# SPARC® Enterprise M8000/M9000サーバ プロダクトノート

XCP 1060 版

# SPARC Enterprise M8000/M9000 サーバ プロダクトノート

## 装置の底面図

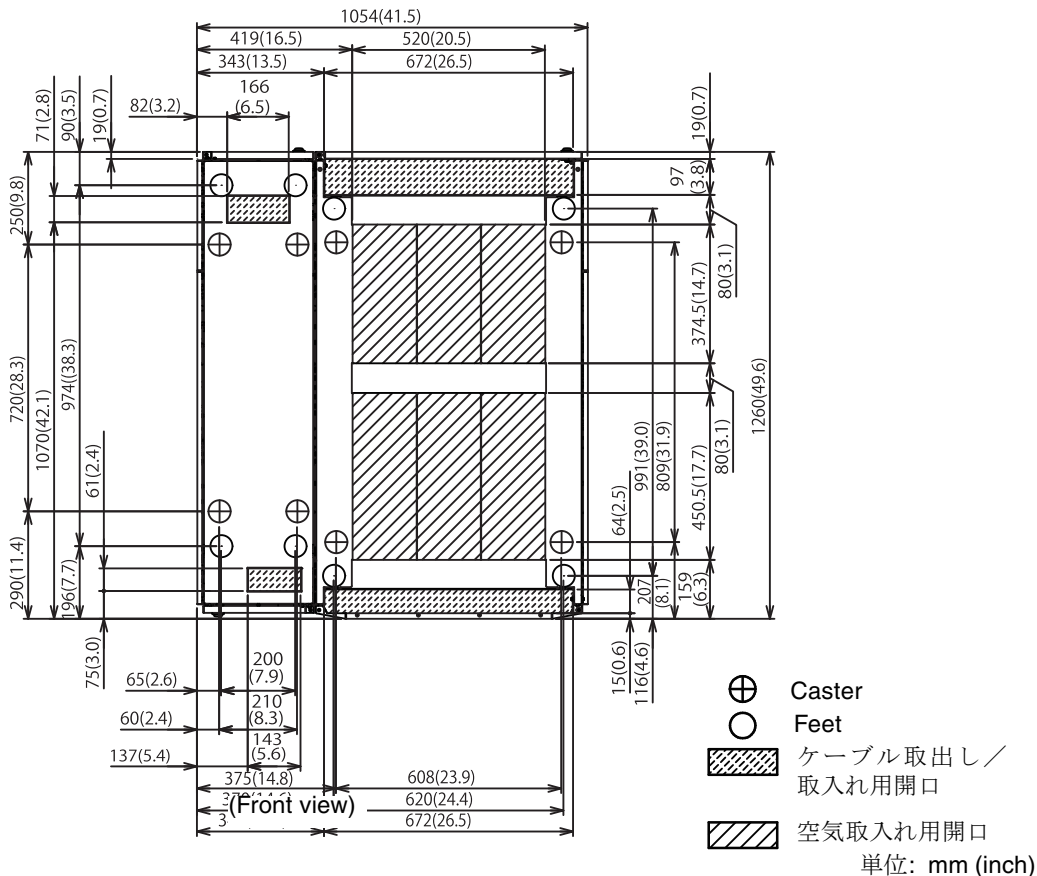
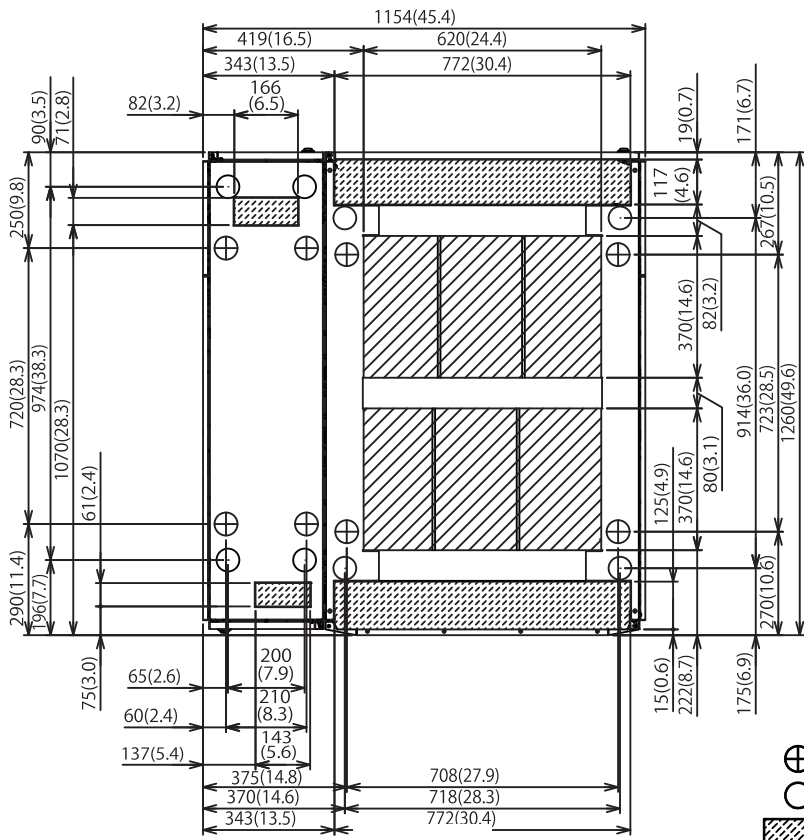
ここでは、「1.2.2.2 装置の底面図」の1-16ページ「図1.18 SPARC Enterprise M8000 サーバ + 電源筐体の装置底面図」および1-18ページ「図1.20 SPARC Enterprise M9000 サーバ（基本筐体） + 電源筐体の装置底面図」を訂正します。正しい図は、以下のとおりです。
